Änderung des Bebauungsplans Brückenstraße im Ortsteil Züttlingen (Möckmühl)

Wasserwirtschaftlichen Fachgutachten gemäß den Anforderungen des §78 (3) WHG

Stellungnahme zu den vorliegenden Anregungen und Bedenken (ergänzendes Gutachten)

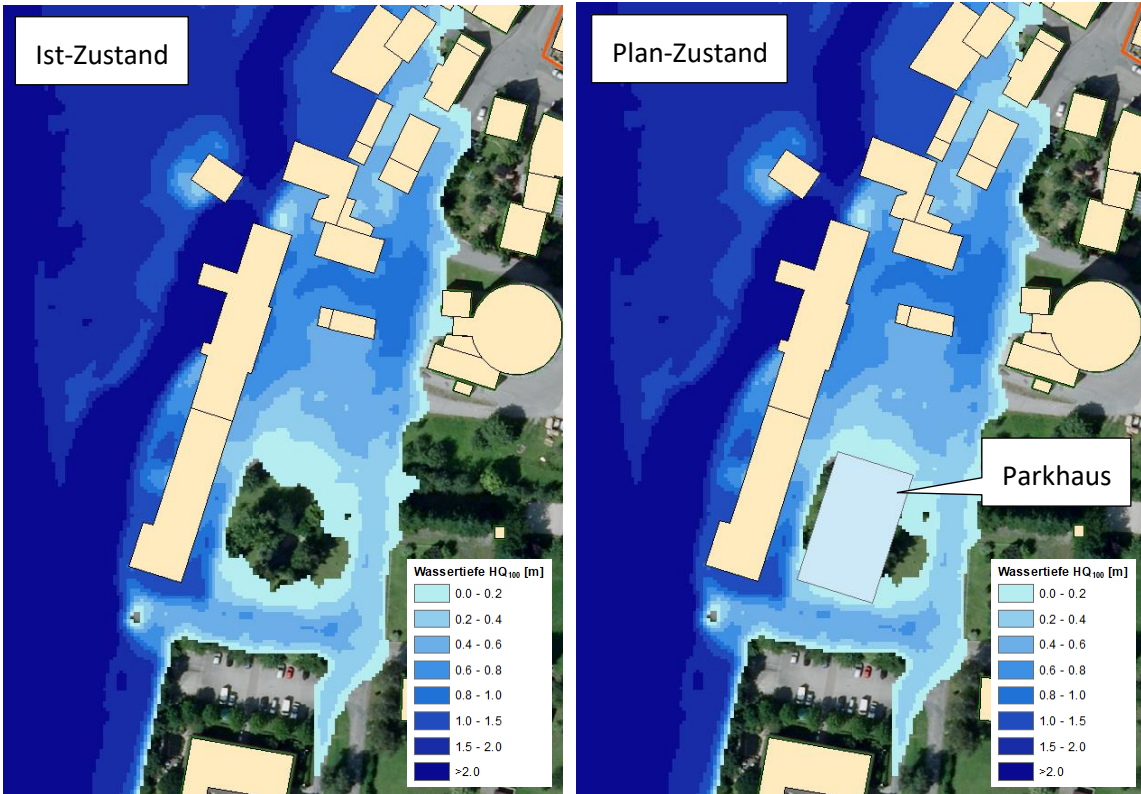
Leider werden aber im Gutachten nicht alle Punkte konkret ausgearbeitet. Im Gutachten wird eine alte vorhandene Mauer, die als Hochwasserschutz dient, genannt. Diese Mauer ist nicht im DGM abgebildet. Von Seiten des Gutachters wird darauf geschlossen, dass die Mauer daher nicht berücksichtigt wurde und daher die Hochwassergefahr im Bereich der Brückenstraße in den HWGK voraussichtlich tendenziell eher überschätzt wird. Weiterhin ist unter Berücksichtigung der Mauer davon auszugehen, dass der Überflutungsbereich der Brückenstraße vom Gewässer weitgehend abgetrennt ist. Er wird nach Aussage des Gutachters zwar mit Wasser geflutet aber nicht in starken Maße durchströmt. Im Hochwasserfall soll dort eher eine seenartige Überflutungssituation ohne größere Fließgeschwindigkeiten sein.

Diese Annahme kann nicht nachvollzogen werden, da nach Aussage der HWGK der Mühlkanal (Jagst) breitflächig über die Ufer tritt. Bei der Wasserkraftanlage erfolgt allerdings eine Überschwemmung erst ab einem HQ50, nicht bei einem HQ10 was der Annahme, dass die Mauer nicht berücksichtigt wurde, entgegensteht. Auch die Annahme, dass es im Plangebiet zu keiner Strömung bei Hochwasser kommt, kann nicht nachvollzogen werden.

Die vorhandene Hochwasserschutzmauer, die eine größere Lücke zwischen zwei Gebäuden schließt, ist in den Hochwassergefahrenkarten nicht als Hochwasserschutzeinrichtung erfasst und wird in den Karten somit auch nicht als solche dargestellt. Anhand des vorhandenen digitalen Geländemodells und der daraus ableitbaren Höhe des Geländes vor der Mauer (ca. 170,40 m+NHN) sowie der vor Ort aufgenommenen Mauerhöhe (ca. 1,1 m) kann zumindest grob das Höhenniveau der Maueroberkante bestimmt werden. Demnach liegt die Oberkante der Schutzmauer etwa auf 171,50 m+NHN. Demgegenüber liefern die HWGK an der Mauer bei HQ10 einen Wasserstand von ca. 169,75 m+NHN, bei HQ50 einen Wasserstand von ca. 170,60 m+NHN und bei HQ100 einen Wasserstand von ca. 170,86 m+NHN. Demnach liegt der HWGK Wasserspiegel bei HQ10 deutlich unter Geländeniveau. Bei HQ50 und HQ100 wird die Mauer zwar etwas eingestaut, sie wird aber nicht überströmt. Überdies wird auch der gemäß DIN 19712 für die Bemessung von Hochwasserschutzwänden geforderte Sicherheitsfreibord von 20 cm eingehalten, so dass auch unter

Berücksichtigung zusätzlicher Faktoren wie Wellenschlag und Windstau mit keinem Versagen der Schutzeinrichtung zu rechnen ist.

Abgesehen von der größeren Lücke, die durch die Schutzmauer verschlossen ist, bestehen nur wenige kleinere Öffnungen zwischen den Häusern, durch die das Wasser in den Bereich der Brückenstraße einströmen kann. Hierdurch wird der Zustrom in diesen Bereich in gewisser Weise gehemmt. Dieser Effekt kann in den HWGK aufgrund der gewählten Methodik (1D-Hydraulik) nicht sauber abgebildet werden. Es wurde deshalb vermutet, dass die HWK für den extremen Hochwasserfall (HQ₁₀₀) im Bereich der Brückenstraße etwas zu hohe Wasserstände ausweisen, was sich nachträglich über 2D hydronumerische Berechnungen auch bestätigen ließ (ca. 20 cm WSP-Differenz im nördlichen Überflutungsbereich der Brückenstraße). Nichtsdestotrotz besteht für den Bereich der Brückenstraße eine große Hochwassergefährdung und es sind dort allein bereits aufgrund der Tiefenlage des Geländes im Überflutungsfall große Wassertiefen zu erwarten.

Überflutungstiefen HQ₁₀₀ im Ist- und Plan-Zustand

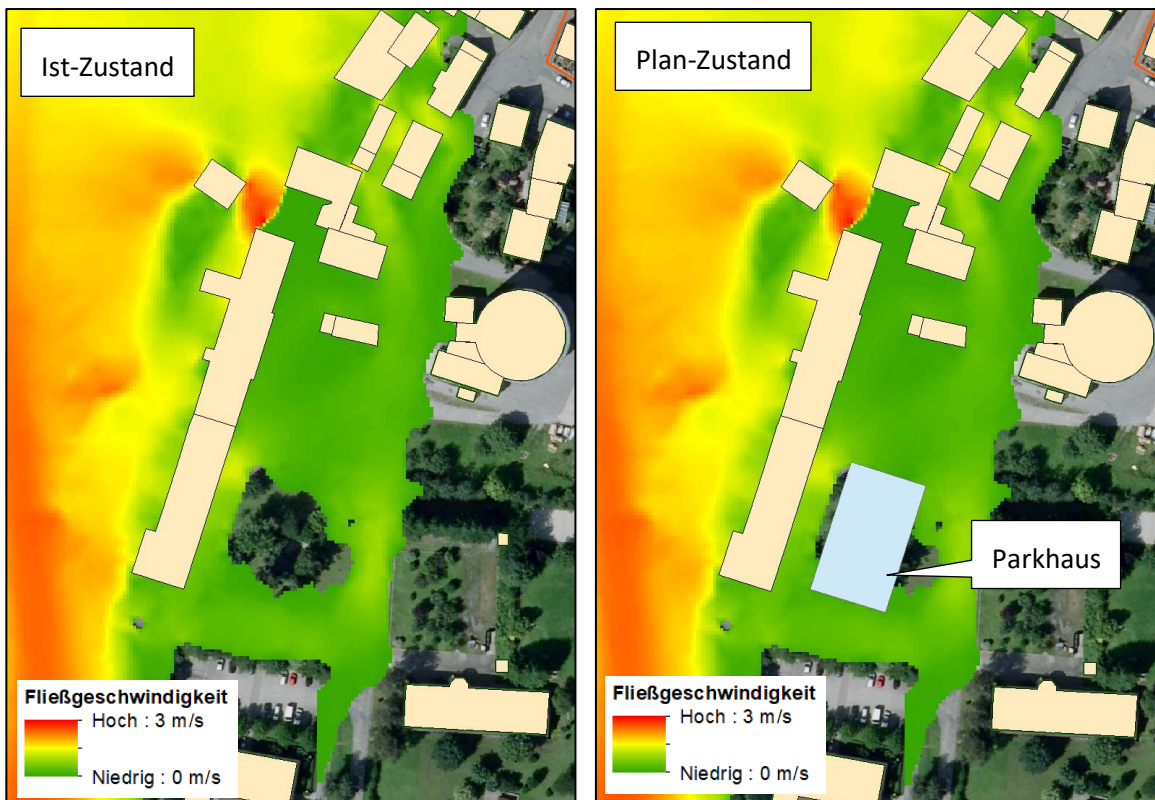
Beim geplanten Parkhaus heißt es im Gutachten, dass der aufgrund etwas höherer Geländeerhöhung bei HQ100 derzeit bereits größtenteils hochwasserfrei sei. Somit ändert sich nach Meinung des Gutachters nichts Grundlegendes an den Fließsituationen. Die Hauptfließwege, über die das Wasser derzeit im Hochwasserfall abströmt bleibt erhalten. Auch dieses beruht nur auf eine Annahme, zumal hier von einem abströmen im Hochwasserfall gesprochen wird.

Durch die vorhandene Bebauung wird der Bereich der Brückenstraße in begrenztem Maße von der Jagst abgegrenzt. Dies hat Auswirkungen auf die Fließgeschwindigkeiten, die dort generell deutlich geringer ausfallen als im Vorlandbereich der Jagst. Gemäß aktuellen hydronumerischen Berechnungen führt der reduzierte Zufluss von oberstrom und der Rückstau von unterstrom insbesondere in dem nördlichen Überflutungsbereich der Brückenstraße zu sehr geringen Fließgeschwindigkeiten und damit zu einer seenartigen Überflutungssituation. Auf den Straßen um das geplante Parkhauses, wo sich derzeit ein Hügel befindet, der umströmt wird, erhöhen sich die Fließgeschwindigkeiten aufgrund des reduzierten Fließquerschnitts allerdings wieder etwas. Insbesondere westlich des geplanten Neubaus, wo die Hoffläche stark abfällt, kommt es lokal auch zu etwas größeren Fließgeschwindigkeiten von bis zu ca. 1,2 m/s.

Die Bereiche mit erhöhten Fließgeschwindigkeiten beschränken sich allerdings im Wesentlichen auf die Straßen und betreffen nicht die geplante Aufstandsfläche des Parkhauses. Dass sich die Fließsituation bei HQ₁₀₀ nicht grundlegend ändert, wurde mittels 2D hydronumerischer Berechnungen geprüft (s.u.). Diese bestätigen die Aussage des Fachgutachtens.

Wasserspiegeldifferenzenkarte HQ₁₀₀

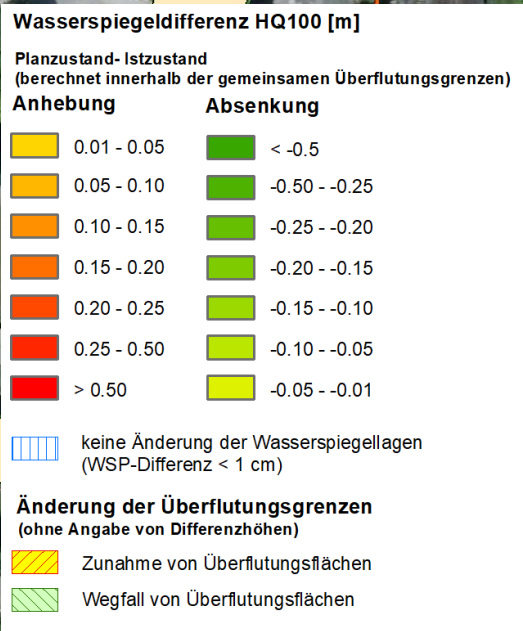
- 3. Werden der Wasserstand und der Abfluss beim Hochwasser nachteilig verändert? Dieses ist über eine hydraulische Berechnung sicher zu begründen.*

4. *Welche Auswirkungen haben die Baumaßnahmen auf die Nachbarschaft? Dabei sind nicht nur die bebauten Grundstücke zu berücksichtigen. Eine Veränderung der Wasserspiegellage durch die Bebauung auf einem Nachbargrundstück ist nicht zulässig, auch wenn dieses nur eine Wiese ist.*

Durch nachträgliche 2D hydronumerische Berechnungen wurde geprüft, inwiefern sich die Wasserstände bei HQ_{100} infolge des Neubaus des Parkhauses ändern. Hierfür wurde mittels der Software HYDRO_AS-2D, die aktuell standardmäßig in Baden-Württemberg für HWGK-Berechnungen eingesetzt wird, ein Fließgewässermodell für den linksseitigen Vorlandbereich der Jagst aufgebaut. Für die hydraulischen Berechnungen wurden in der Jagst als äußere Randbedingung die bereits vorliegenden Wasserstände der HWGK angesetzt.

Die hydraulischen Berechnungen führten zu dem Ergebnis, dass bei HQ_{100} infolge der Bebauungsplanänderung keine nachteiligen Wasserstandsänderungen zu erwarten sind. Dies ergibt sich aus der nachfolgenden Wasserspiegeldifferenzenkarte, aus der sowohl Veränderungen in der Überflutungsausdehnung als auch Wasserspiegeldifferenzen direkt hervorgehen. Blau schraffierte Bereiche kennzeichnen Flächen, innerhalb derer sich die Wasserspiegellagen nicht signifikant erhöhen (WSP-Differenz $< 1 \text{ cm}$). Grüne bzw. rote Schraffuren stehen für Flächen, die im Plan-Zustand nicht mehr bzw. neu von Hochwasser betroffen sind. Für alle übrigen hochwassergefährdeten Bereiche werden die Wasserstandsänderungen farblich klassifiziert dargestellt. Wie in der Differenzenkarte zu sehen ist, sind im gesamten Untersuchungsgebiet aber keine wesentlichen Wasserstandsänderungen zu erwarten (Gesamtgebiet blau schraffiert).

Entsprechend der Wasserspiegeldifferenzenkarte sind bei HQ₁₀₀ auf den Nachbargrundstücken keine nachteiligen Wasserstandsveränderungen zu erwarten (auch auf Wiesen).

Topografische Situation in Züttlingen gemäß DGM (Grundlage für Fließweganalyse)

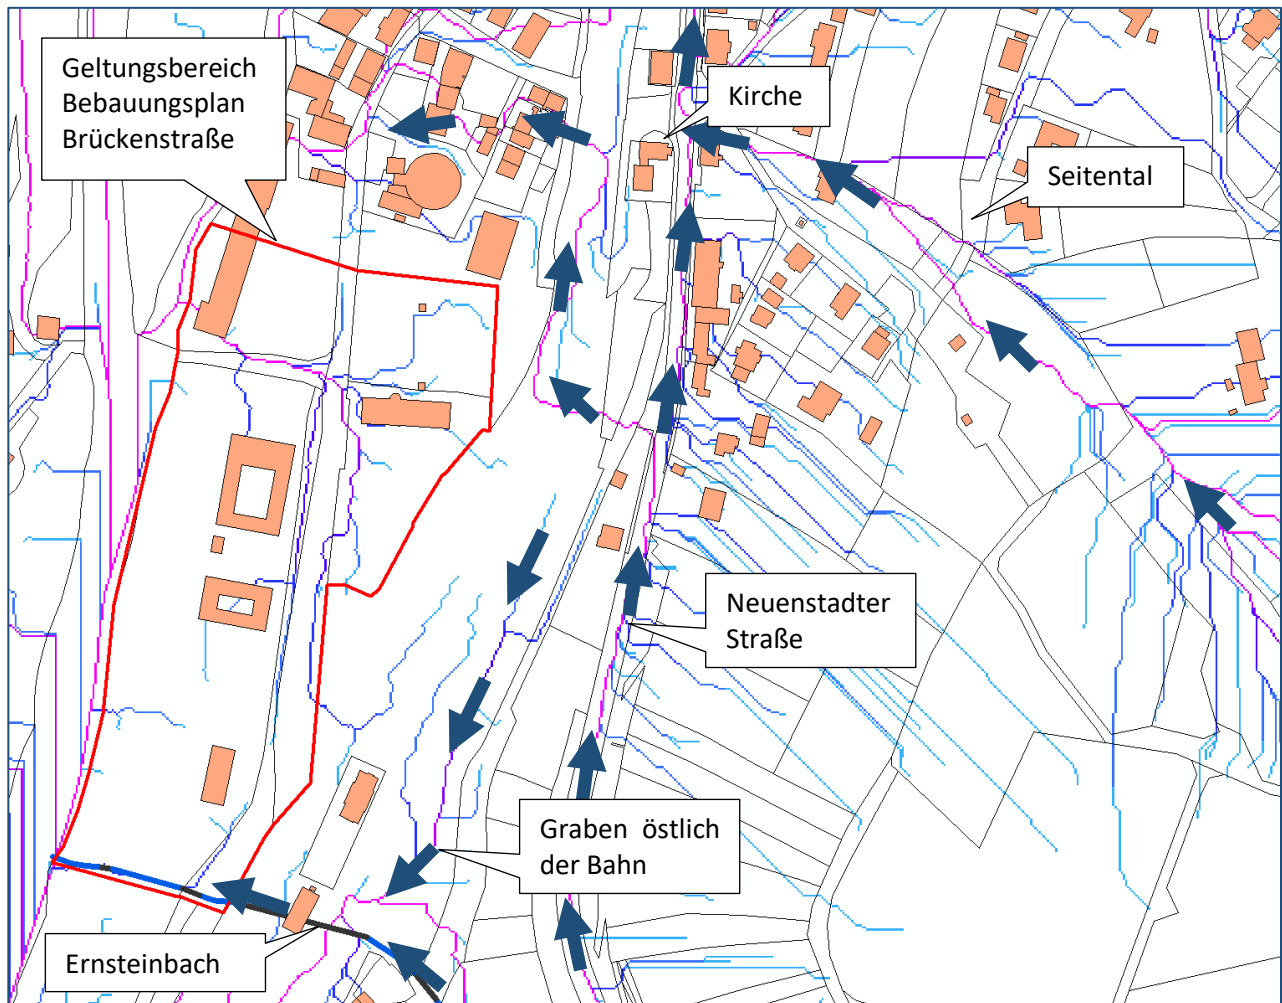
Dem Leitfaden zum Kommunales Starkregenrisikomanagement in Baden -Württemberg ist zu entnehmen, dass nach einem BGH Urteil die Auswirkungen von Starkregen bei der Aufstellung von Bebauungsplänen zu berücksichtigen sind.

Die Kommunen haben eine Vorsorgepflicht gegenüber ihren Bürgern. Daher sollen z.B. Flächennutzungs- und Bebauungspläne so ausgerichtet werden, dass die möglichen Auswirkungen von Starkregen angemessen berücksichtigt sind. Die Bauleitplanung ist hier ein wichtiges kommunales Planungswerkzeug. Vor allem bei der Ausweisung neuer Bau- und Gewerbegebiete müssen auch die möglichen Auswirkungen von Starkregenereignissen berücksichtigt werden

(BGH Urteil vom 18.02.1999 – III ZR 272/96 zur Amtspflicht der Kommune, bei der Planung und Erstellung der für ein Baugebiet notwendigen Entwässerungsmaßnahmen Niederschlagswasser zu berücksichtigen, das aus einem angrenzenden Gelände in das Baugebiet abfließt).

Aussagen, ob es bei einem Starkregenereignis zu Überflutungen kommt, müssen noch nach dem Leitfaden zum Kommunales Starkregenrisikomanagement in Baden –Württemberg durchgeführt werden.

Zur Beurteilung der Hochwassergefährdung des Baugebiets infolge Starkregen wurde auf Grundlage des vorhandenen digitalen Geländemodells über entsprechende GIS-Anwendungen eine Fließweganalyse durchgeführt. Hierbei wird flächendeckend für jeden Rasterpunkt die jeweilige Größe des Einzugsgebiets ermittelt, aus dem Wasser zuströmen kann (mögliche Abflussakkumulation). Die Einzugsgebietsfläche erhöht sich mit jeder Fläche, die zu diesem Rasterpunkt hin entwässert. Entlang von Tiefenlinien wächst die Einzugsgebietsfläche somit mit jedem Seiteneinzugsgebiet, das dem Taleinschnitt Wasser zuführt.

Durch geeignete Darstellung und Klassifikation der Ergebnisse (Farbgebung) lässt sich mittels einer Fließweganalyse anschaulich darstellen, in welcher Richtung das Wasser abfließt. Durch die Visualisierung der Ergebnisse ist es möglich, kritische Bereiche mit erhöhtem Gefährdungspotential zu lokalisieren und über die Einzugsgebietsfläche ggf. auch die dort auftretenden Abflussmengen grob abzuschätzen. Auch wenn die Fließweganalyse keine Informationen zu tatsächlich eintretenden Überflutungen (Überflutungsausdehnung, Wassertiefe, Fließgeschwindigkeiten) liefert und somit Überflutungsberechnungen mittels hydraulischer Fließgewässermodelle (1D / 2D) auch nicht vollständig ersetzen kann, liefert sie dennoch ein generelles Bild der Strömungssituation bei Hochwasser.
